INFORME N° 396-2020-SENACE-PE/DEAR

- YONY ROSSI MACHACA CHAMBI**
Especialista en Gestión Social – Nivel II
- ASUNTO** : Evaluación del “*Tercer Informe Técnico Sustentatorio Actualización de la Capacidad de Almacenamiento del Depósito de Relaves Choclón 2 de la unidad minera Shougang*”, presentado por Shougang Hierro Perú S.A.A.

- REFERENCIA** : M-ITS-00032-2020 (27.02.2020)
- FECHA** : Miraflores, 07 de julio de 2020

Gráfico N° 1. Diagrama básico del sistema aprobado de proceso de mineral

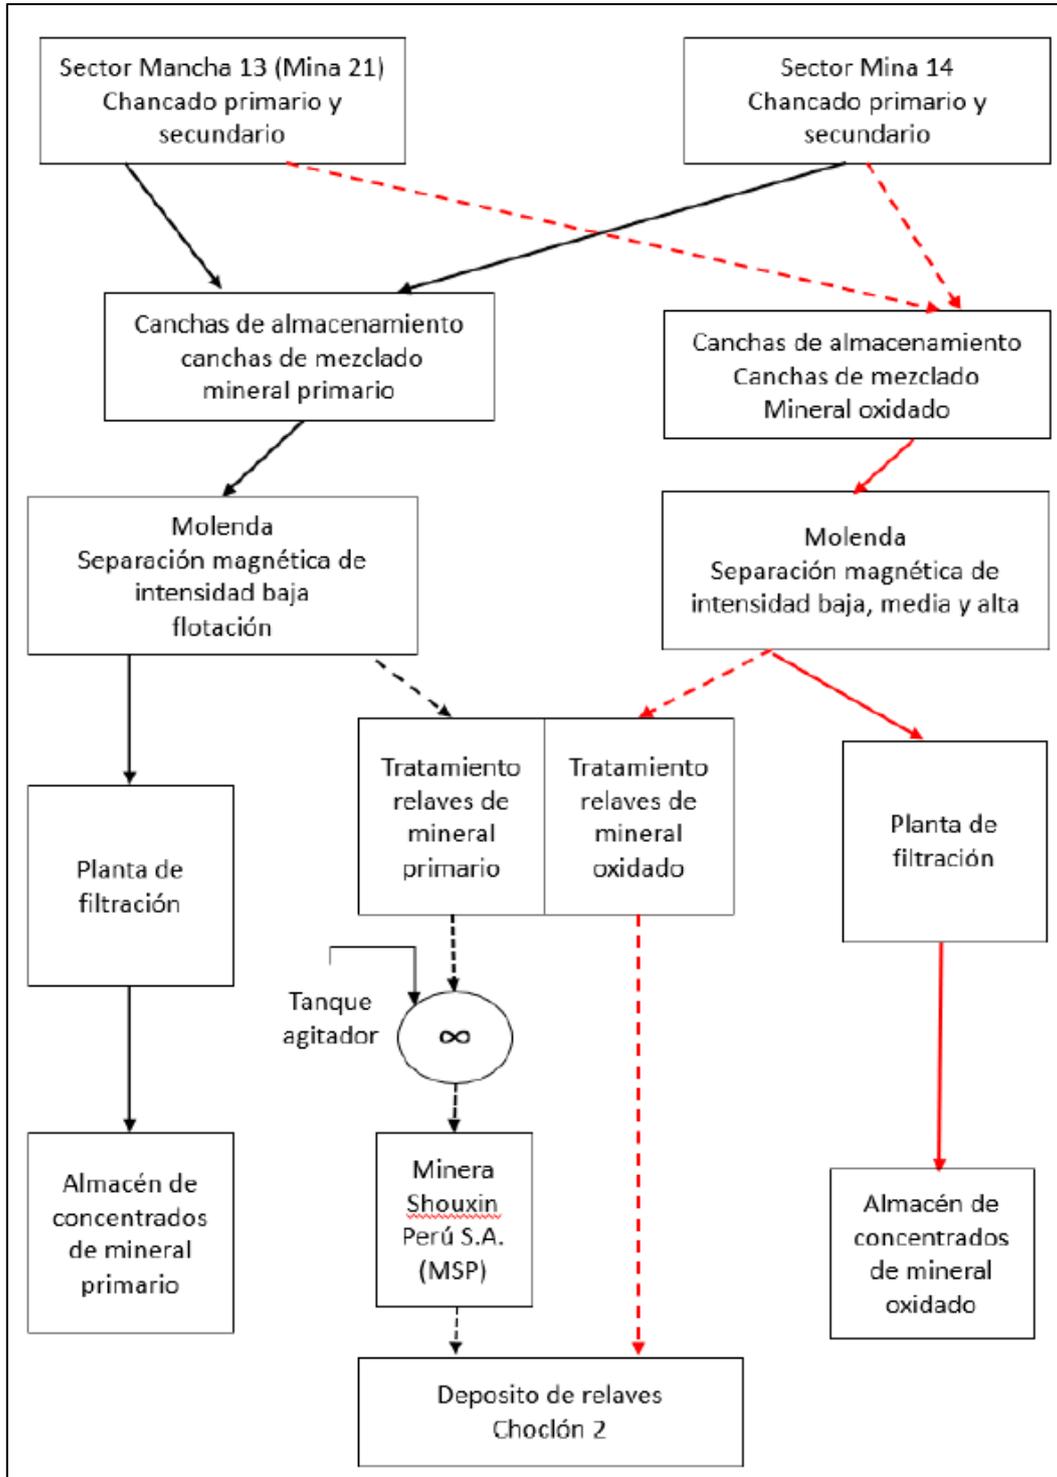
N°	Sustento	Observación	Levantamiento de observaciones	Absuelta Si/No
16	En el ítem "9.2 Plano o diagrama de los procesos aprobados", el Titular presenta la "Figura 9-1 Almacenamiento de relaves por etapas" y la "Figura 9-4 Diagrama de proceso general", las cuales no tiene una adecuada resolución.	Se requiere que el Titular presente los planos y/o figuras a una resolución adecuada, debidamente suscritos por el profesional especialista a cargo de su elaboración.	El Titular retira las figuras 9-1 y 9-4, para ser presentadas en los anexos 9-6 y 9-7, respectivamente. Estas se encuentran con la resolución adecuada y suscritas por el profesional especialista a cargo de su elaboración.	Sí
17	En la "Tabla 9-2 Almacenamiento de Relaves Ajustado por Densidad" del ítem "9.1.3 Ajuste de Capacidad de Almacenamiento por Cambio de Densidad Seca del Relave", el Titular presenta el almacenamiento de relaves ajustado para el depósito de relaves Choclón 2, considerando la densidad de 1,6 ton/m ³ para los relaves primarios; no obstante, de acuerdo al ítem "9.2.1 Diagrama del proceso general", el cual se encuentra aprobado, se observa que al depósito de relaves Choclón 2 ingresa también relaves de mineral oxidado, el cual no ha sido considerado en el plan de disposición de relaves del depósito Choclón 2, por lo que no se encuentra a nivel de factibilidad.	Se requiere que el Titular, en la Tabla 9-2 incluya los volúmenes y pesos acumulados del relave oxidado a disponer en el depósito de relaves Choclón 2; debiéndose mantener el tiempo de vida de la unidad minera; caso contrario deberá indicar que únicamente se realizará la disposición de relaves primarios y que para la disposición de relaves oxidados se deberá contar con la certificación ambiental que demuestre la capacidad del depósito para recibirlos.	El Titular aclara que a la fecha no se generan relaves oxidados, de manera que no disponen en el depósito de relaves Choclón 2, por lo que no forman parte del balance. Asimismo, precisa que cuando se plantee el desarrollo de esta línea se gestionará el correspondiente instrumento de gestión ambiental.	Sí
